## 改善箇所説明図

### 基準不適合発生箇所

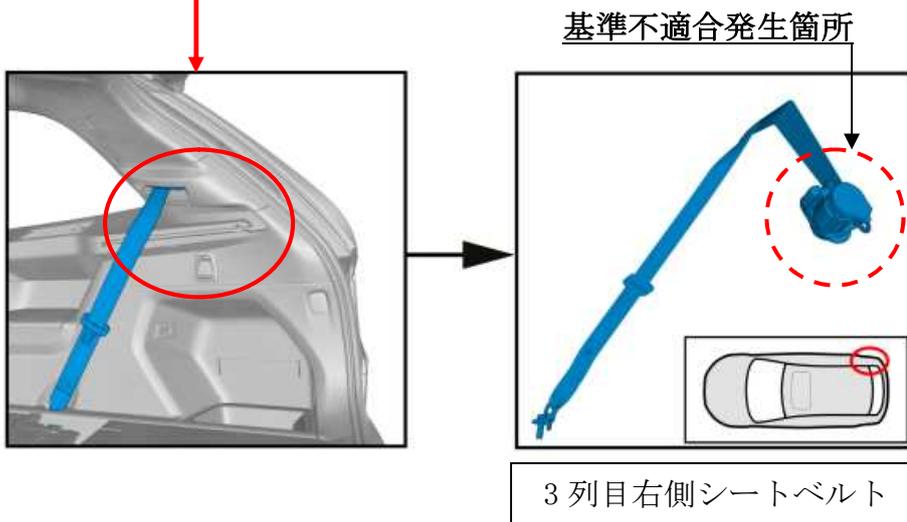
後部座席(3列目)の右側シートベルトにおいて、シートベルトプリテンショナーの製造が不適切なため、ガス発生装置が正しく組み付けられていないものがある。そのため、衝突時にプリテンショナーが作動した際、ガス発生装置の容器が内張りを破って車室内に飛び出すおそれがある。

全車両、後部座席(3列目)の右側シートベルトを良品に交換する。

運転者席側後席ドアヒンジ部へ黄色ペイントを塗布する。
